San José, 23 de octubre de 2024  
**FEPI-PGBS-CE-042-2024**

## Aclaración N° 2

**Asunto: Respuesta a consultas realizadas sobre el Procedimiento de Cotización Restringido FEPI-PGBS-PCR-0001-2024**

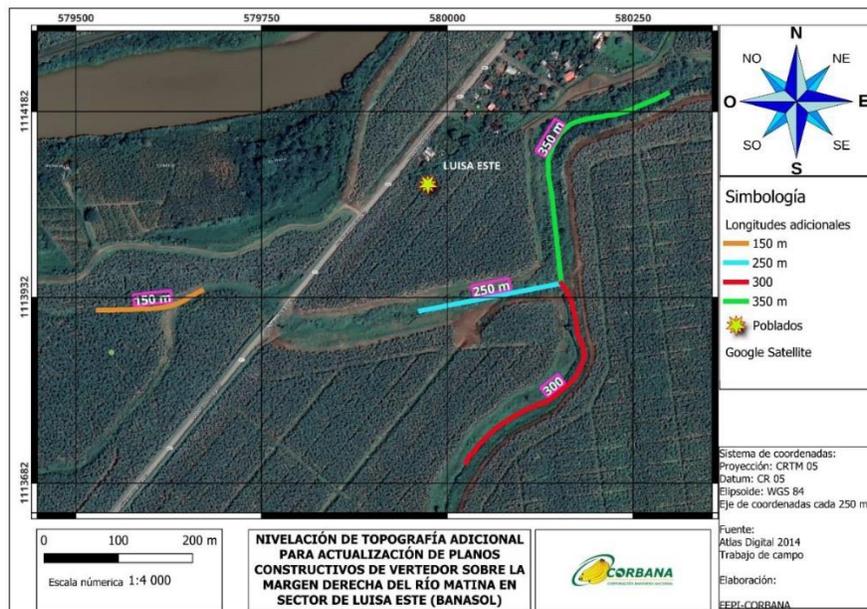
2. Se consulta si en la zona del puente visitado el día 16/10/24, se debe levantar las elevaciones de la rasante y la parte inferior para obtener el área hidráulica.

**Respuesta:** se considera ideal realizar el levantamiento para obtener un criterio más amplio y real sobre las condiciones del terreno y el sitio de las obras, no obstante, esta zona se encuentra fuera del área a nivelar solicitada por la Administración. Con base en lo indicado, no debe incluirse el área del puente, ya que esa información se encuentra contemplada en la nivelación actual con la que cuenta la Administración.

Solo deben nivelarse los tramos especificados en el cartel, pues tal como se muestra en la imagen, el puente se localiza en un tramo que ya cuenta con estudio topográfico.
